**Avis d'hydrogéologue agréé réalisé sur  
la définition des périmètres de protection  
du captage de  
LA VAIvre**

**Captage de la Caraude**

**03757X0008/S**

**Mai 2011**

#### Plan de l'ouvrage

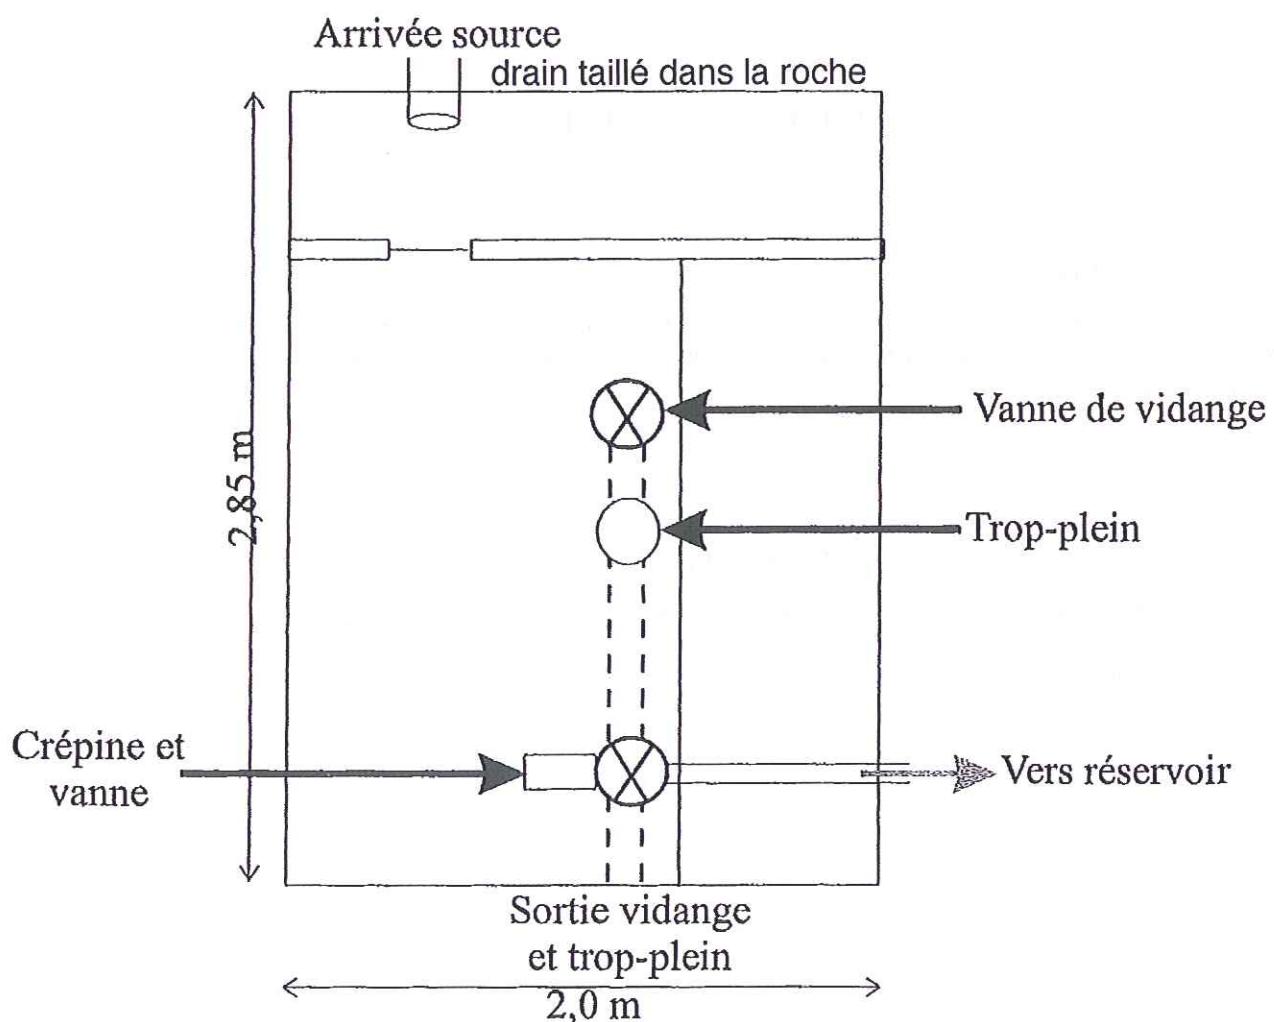
Les dimensions de la chambre sont ( $L \times l \times h$ ) :  $2,85 \text{ m} \times 2 \text{ m} \times 1,45 \text{ m}$  (profondeur par rapport au sol) et  $2,5 \text{ m}$  de hauteur au dessus du sol. Cette construction est fermée par une porte métallique.

Un drain taillé dans la roche de longueur inconnue aboutit dans un bac de décantation. Le second bac accueille la canalisation de départ, crépinée et dotée d'une vanne, ainsi qu'un dispositif trop-plein - vidange. Le débouché de ce trop-plein à l'aval du captage est doté d'une grille anti-intrusion pour la petite faune.

Deux petits réservoirs se trouvent à côté du captage, totalisant  $6 \text{ m}^3$  et servant de réserve de secours. L'ouvrage est inclus dans un périmètre grillagé.

Le ouvrage devra être nettoyé et désinfecté. Cette procédure devra être renouvelée annuellement.

Les débouchés des trop-pleins et vidanges devra être doté de dispositifs empêchant la pénétration de la petite faune (existant, à contrôler et améliorer si besoin).

L'étanchéité des accès contre la pénétration de la petite faune (portes, capots, aérations...) devra être contrôlée et si besoin restaurée.

La maçonnerie devra être inspectée et rénovée en tant que de besoin.

## Proposition de Périmètres de Protection Rapprochée

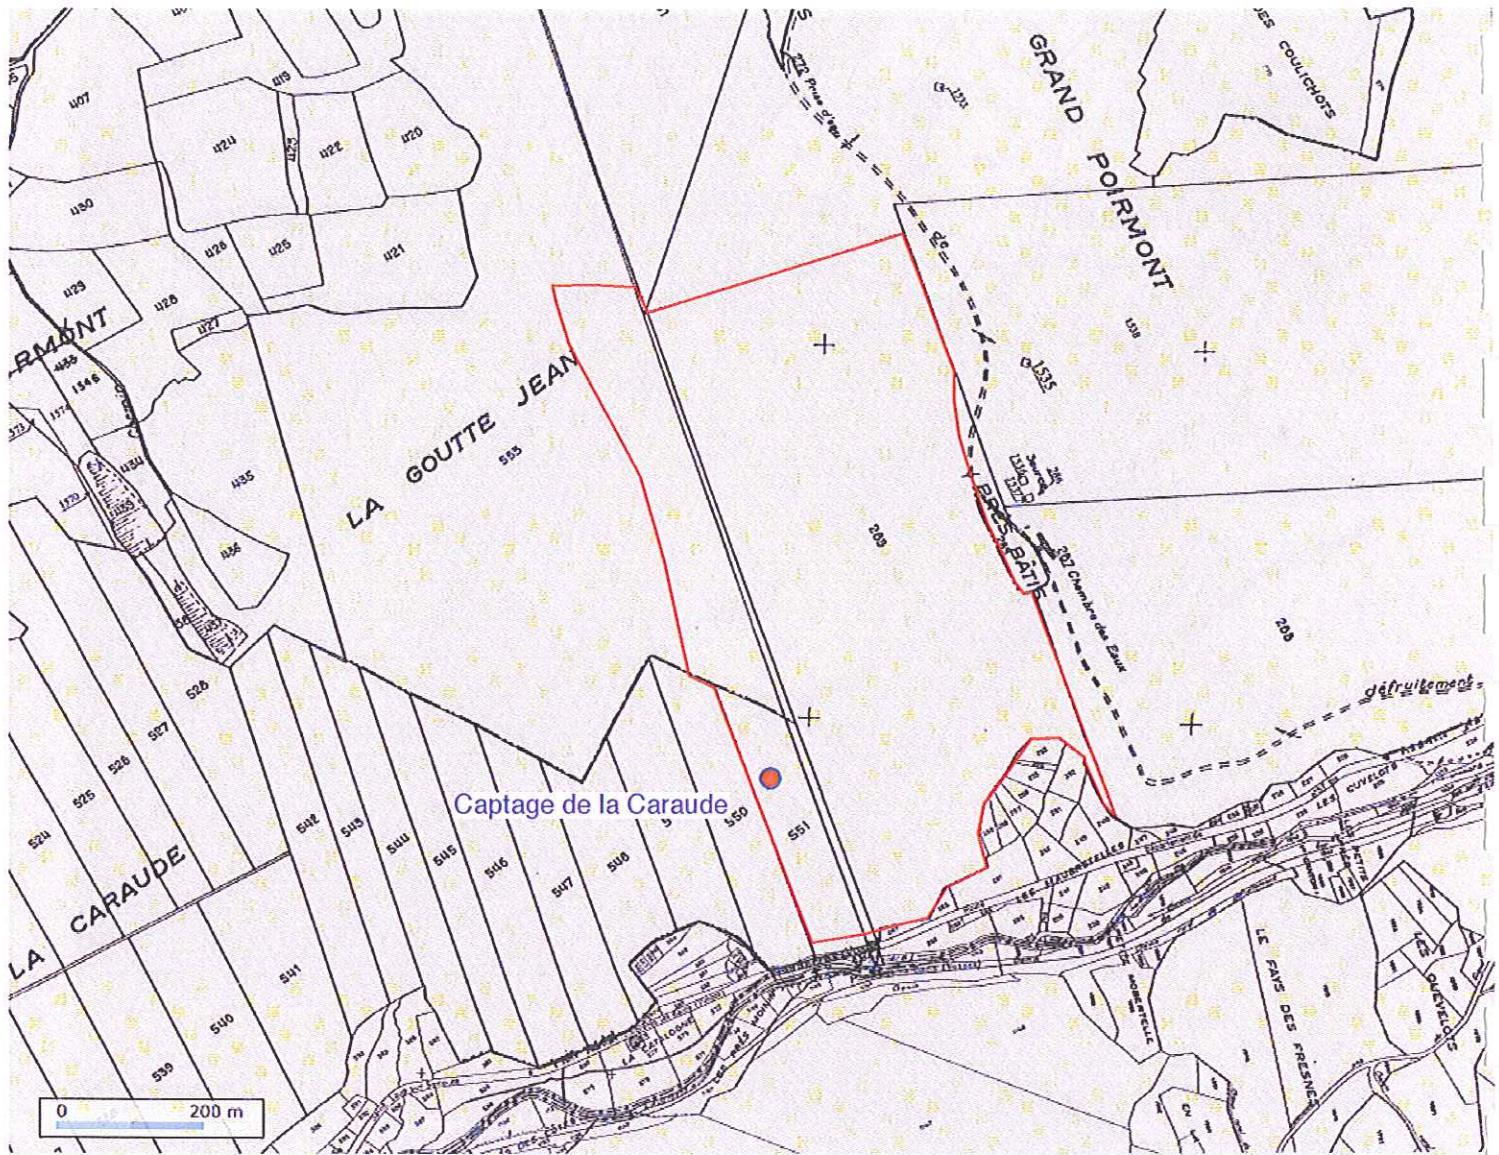
Le périmètre de protection rapprochée ici déterminé couvre l'ensemble de la zone d'alimentation présumée de l'ouvrage.

Le tracé proposé dans les pages suivantes, devra être contrôlé et validé par un géomètre, après relevé des situations exactes de l'ouvrage, et adaptation si besoin au parcellaire forestier.

Le périmètre proposé excède localement la zone d'alimentation présentée, car ils englobent des parcelles forestières de grande taille, ou jusqu'à des limites naturelles ou facilement reconnaissables dont le "découpage" en raison de la Déclaration d'Utilité Publique alourdirait la procédure.
